MINISTERIO DE INDUSTRIA Y ENERGIA

ORDEN de 11 de julio de 1983 por la que se modifican algunos puntos de los anexos de la Orden de 1 de septiembre de 1982, que aprueba la instrucción técnica complementaria MIE-AP7 del Reglamento de Aparatos a Presión sobre Botellas y Botellones de Gases Comprimidos, Licuados y Disueltos a Presión.

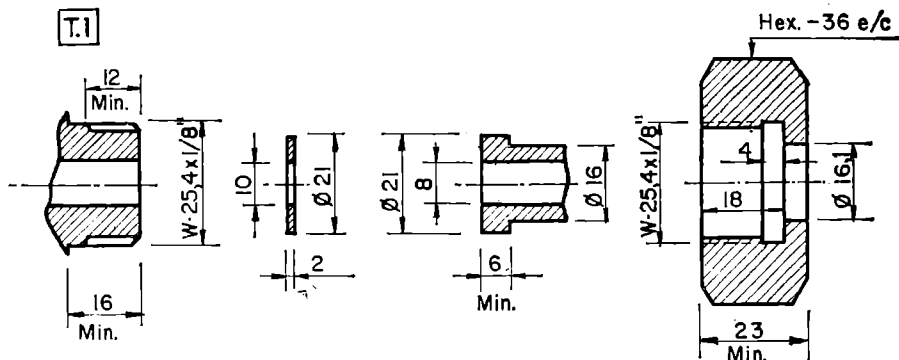
Decimoséptimo.—En el acoplamiento G del anexo I de la norma 3, que se incluye en el anexo 2 de la citada Orden, se conserva la misma figura, y el resto del texto se modifica en el siguiente sentido:

«Acoplamiento M 26 x 1,5 métrico (derechas).
Tipo comburentes.»

Gases:

- P) Protóxido de nitrógeno, N₂O.»
